Oggetto: **Provvedimento Autorizzatorio Unico di VIA comprensivo del Provvedimento di VIA (LR 4/2018, Art.20)**

Progetto: realizzazione di impianto fotovoltaico denominato “CARPI-FOSSOLI” di potenza nominale pari a 23,20MWp con sistema di accumulo a batterie e opere di connessione alla rete elettrica

Proponente: Energy Aquarius S.r.l.

Richiesta integrazioni

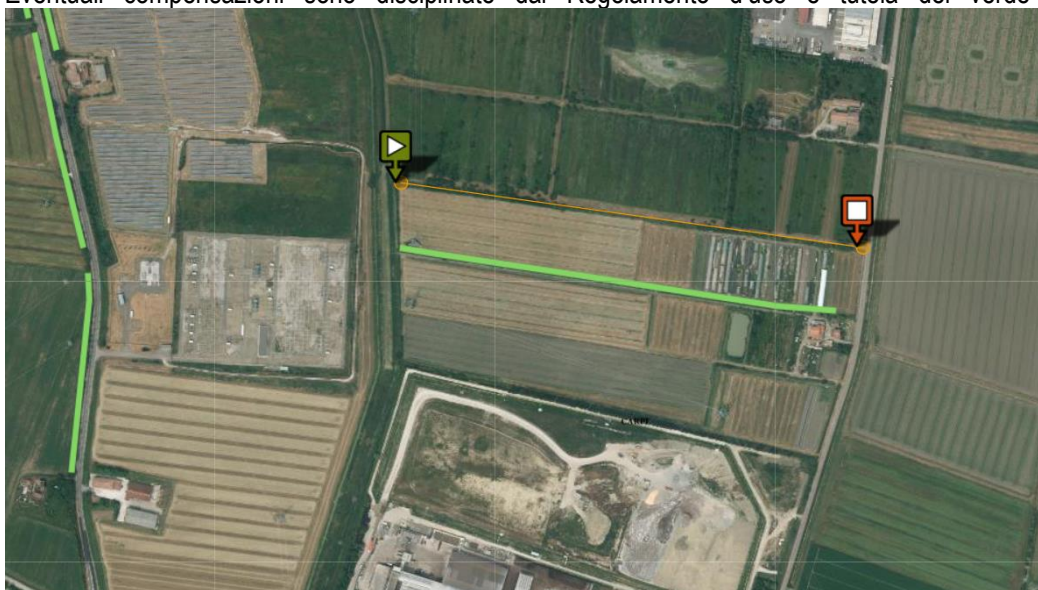
46. Si rileva un'ulteriore interferenza dell'impianto con una siepe sottoposta a tutela comunale ai sensi dell'art. 5 del Regolamento del verde. L'immagine satellitare che segue identifica la siepe ed evidenzia ulteriormente le formazioni identificabili da PUG. Delle tutele evidenziate dal Servizio competente e di quelle ulteriormente rilevate ai sensi dell'art. 29, dovrà essere dato atto all'interno delle tavole dello stato di fatto e di progetto a garanzia della completa tutela degli impianti vegetazionali.

L'area di rispetto, in conformità al Regolamento del Verde (ved. artt. 4-5-6-22-23-24-25-26), dovrà essere individuata da tecnico competente in materia in relazione allo sviluppo della siepe stessa come meglio evidenziato da perizia tecnica da allegare al progetto.
